Oggetto: **[ID: 9892]** Progetto di un impianto eolico denominato “Sant’Elia” costituito da 8 aerogeneratori da 6,6 MW, per una potenza complessiva di 52,8 MW e delle relative opere di connessione alla RTN, nei Comuni di Casacalenda (CB), Ripabottoni (CB), Sant’Elia a Pianisi (CB) e Morrone Del Sannio (CB)

Procedura: Valutazione di Impatto Ambientale ai sensi dell’art. 23 del D.Lgs. 152/2006

Richiesta Integrazioni

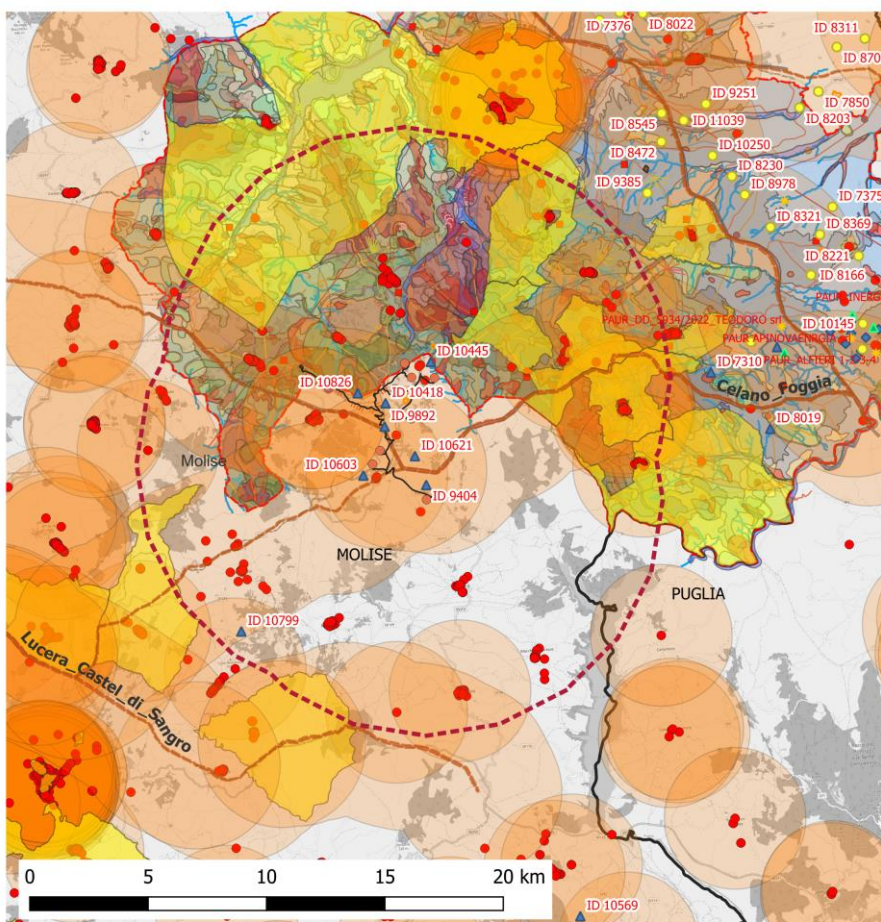
a) tavola grafica con inserimento su base cartografica IGM in scala 1:25.000 dell'impianto eolico in oggetto e delle opere connesse, in cui **siano evidenziate con idonea e differente simbologia** la viabilità attuale, le caratteristiche morfologiche dei luoghi, (linee di crinale, punti sommitali, luoghi panoramici naturali, linee di compluvio), la tessitura storica del contesto paesaggistico (nuclei antichi, abbazie, masserie, chiese rurali, torri, campanili, rete tratturale ed ulteriori elementi antropici puntuali di percezione visiva), l'indicazione dei reciproci rapporti di visuale tra i detti beni, **entro un areale (buffer) il cui raggio è 50 volte l'altezza massima dell'aerogeneratore e quindi, nel caso in esame, da un raggio di 10.000 m entro cui valutare l'interferenza del progettato impianto eolico con i beni appartenenti al patrimonio culturale, così come definito al punto b) paragrafo 3.1 e al punto e) del paragrafo 3.2 dell'Allegato 4 delle Linee guida nazionali di cui al D.M. 10 settembre 2010;**

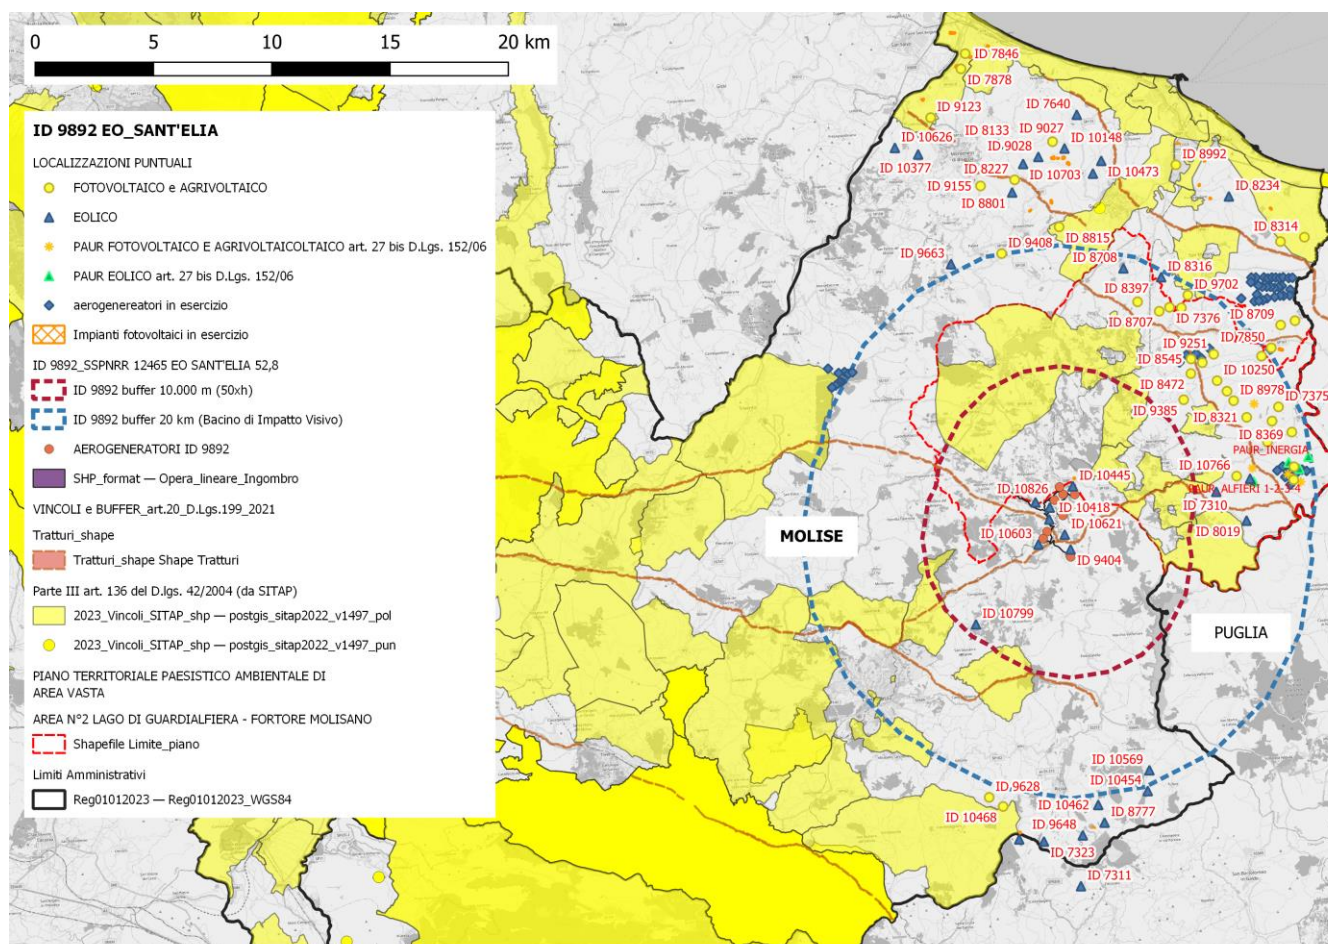
f) verifica analitica degli impatti cumulativi del progetto in esame, considerando la covisibilità dai punti di vista più significativi con altri impianti esistenti e in fase di autorizzazione **entro un buffer di almeno 20 km, che costituisce l'area di visibilità teorica dell'impianto nelle migliori condizioni atmosferiche**, secondo la sensibilità dell'occhio umano e le condizioni geografiche. riportando le effettive altezze di progetto, e sviluppando indagini analitiche per la valutazione del livello di impatto e dell'effetto selva. La covisibilità deve essere indagata e illustrata, sia quando diversi impianti sono compresi nell'arco di visione dell'osservatore allo stesso tempo, sia in successione, ovvero quando l'osservatore deve volgere lo sguardo per vedere i diversi impianti. Si possono invece avere effetti sequenziali, quando l'osservazione è dinamica come ad esempio percorrendo una strada. Un idoneo strumento di analisi è il calcolo dell'Indice di Visione Azimutale, che può essere sviluppato in funzione dei diversi punti di osservazione, ed esprime il livello di occupazione del campo visivo orizzontale in cui sono cumulabili gruppi di aerogeneratori visibili con continuità dalla sinistra alla destra del campo visivo medio dell'occhio umano (considerato pari a 100° con visione di tipo statico). Due gruppi di aerogeneratori esistenti e/o di progetto si considerano continui, e dunque concorrenti alla definizione dell'ampiezza del campo visivo occupato dagli aerogeneratori, quando l'angolo azimutale di visione libera tra due gruppi contigui sia minore dell'angolo azimutale caratteristico dell'occhio umano, assunto pari a 50°;

A tal fine si richiede inoltre l'elaborazione di una carta dell'intervisibilità dell'impianto eolico in oggetto sovrapposta all'intervisibilità generata dagli impianti esistenti, in corso di realizzazione e di tutti quelli in valutazione al fine di valutare l'incidenza dell'effetto cumulo attuale e potenziale. Le aree di visibilità dovranno essere riportate con opportune e diverse retinature a diversi colori al fine di evidenziare le
